Chaletdorf Ainring - Weihnachtskrippe

Betreff: Wasserwirtschaftliche Stellungnahme zum Retentionsraum

Abbildung 1: Standort Krippe durch rotes Rechteck markiert. Die blaugestrichelte Linie umrahmt die Einstaufläche bei einem Stauziel von 443,85 mÜNN

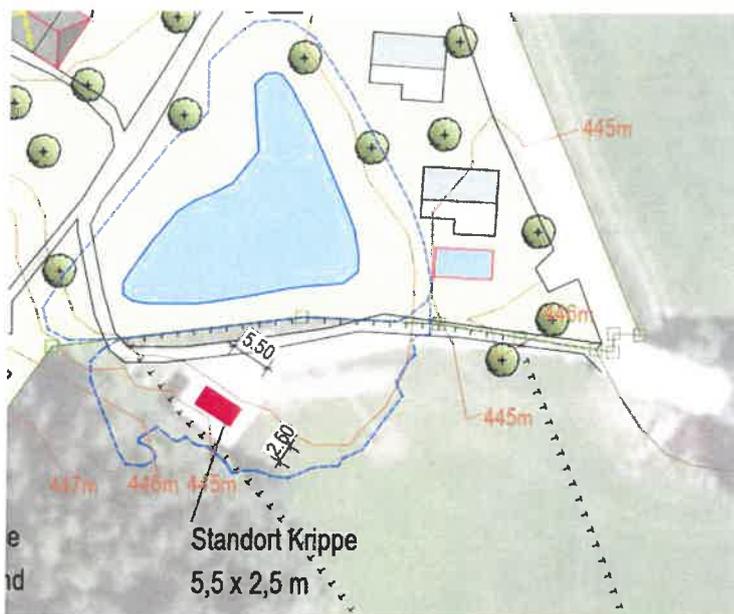
Durch die Herstellung eines Gebäudes mit den Abmessungen 5,5 m x 2,5 m für die Ausstellung einer Weihnachtskrippe wird innerhalb der Hochwasserrückhaltefläche ein Retentionsvolumen verdrängt und dadurch die hochwasserrückhaltende Wirkung nachteilig beeinflusst.

Um die Wirksamkeit der Retentionsfläche zu gewährleisten, wird ein Geländeabtrag auf der Grünlandfläche südliche vom Weiher vorgeschlagen. Der Geländeabtrag erfolgt in dem Umfang, dass das Retentionsvolumen (Weiher mit südlich angrenzender Grünlandfläche) von 2030 m³ erreicht wird. Das durch die Weihnachtskrippe verdrängte Retentionsvolumen mit einer Grundfläche von 13,75 m² wäre innerhalb der Abgrabungsfläche zusätzlich herzustellen.

Das erforderliche Retentionsausgleichsvolumen ist nach Festlegung der Abtraghöhe am geplanten Standort der Weihnachtskrippe durch

Einstauhöhe nach Abgrabung x Grundfläche

zu ermitteln. Für die Einstauhöhe ist der Wasserspiegel bei einem Vollstau von 443,85 m üNN zu Grunde zu legen. Das Gebäude für die Ausstellung der Weihnachtskrippe ist gegen Auftrieb und Abtriften zu sichern.

Abbildung 2: Planauszug Plannr. E-LP-5.2 / Lageplan vom 19.09.2015

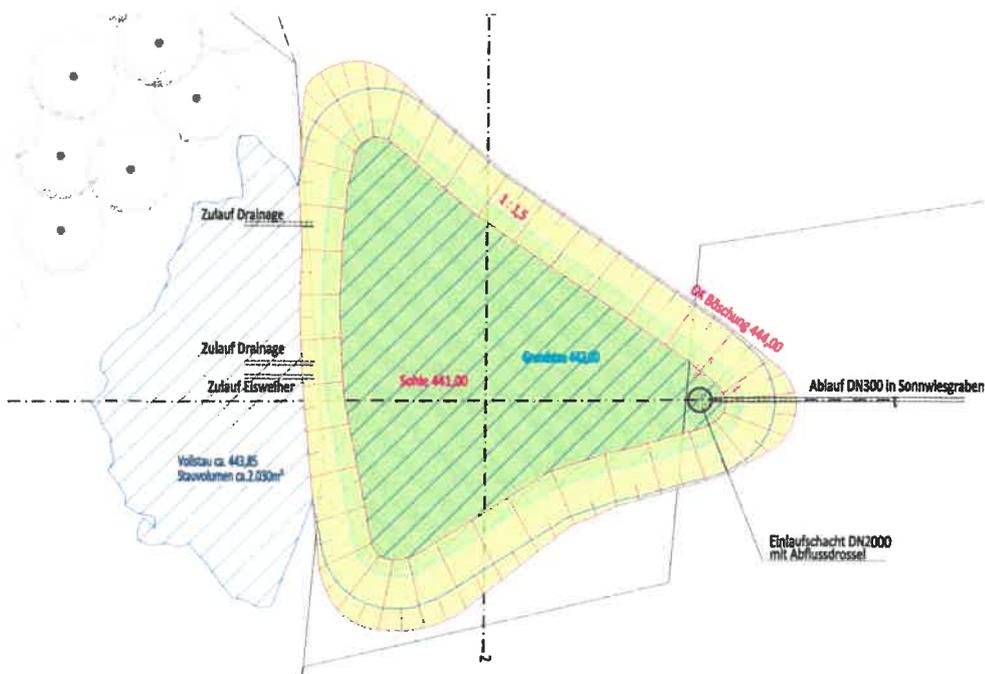
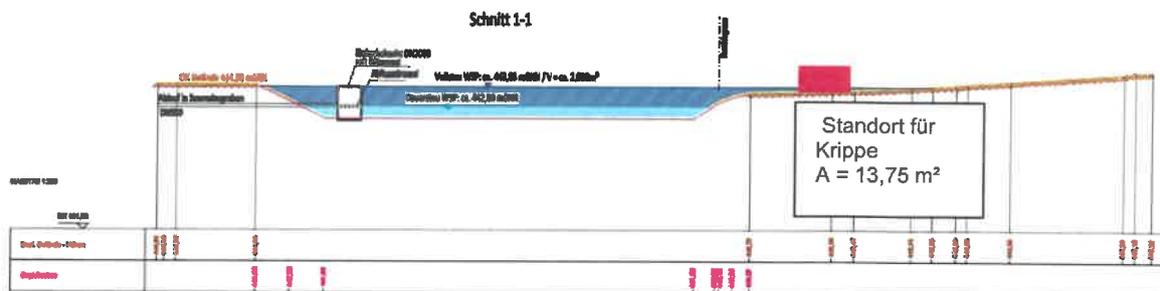
Am 27.09.2023 wurde vom Verfasser eine Ortseinsicht durchgeführt und stichprobenartig die Geländehöhen der Grünlandfläche, die als Retentionsfläche dient, überprüft. Die Vermessung zeigt, dass das Gelände teilweise höher liegt, wie in der ursprünglichen Planung angenommen. Es ist davon auszugehen, dass derzeit bei einem Vollstau mit einem Wasserspiegel von 443,85 m üNN das im Wasserrechtsbescheid festgelegte Retentionsvolumen von 2030 m³ nicht erreicht wird.

Der bestehende Weg am südlichen Beckenrand soll nach Auskunft des Vorhabensträger Herrn Thomas Berger in der vorliegenden Form erhalten bleiben. Durch eine Abgrabung auf der Grünlandfläche südlich des bestehenden Kiesweges besteht der Weg zukünftig in Dammlage und stellt eine Trennung innerhalb der Retentionsfläche dar. Um die Funktionsfähigkeit der Retentionsfläche zu gewährleisten, werden im Kiesweg drei Rohrdurchlässen mit jeweils DN 200 empfohlen.
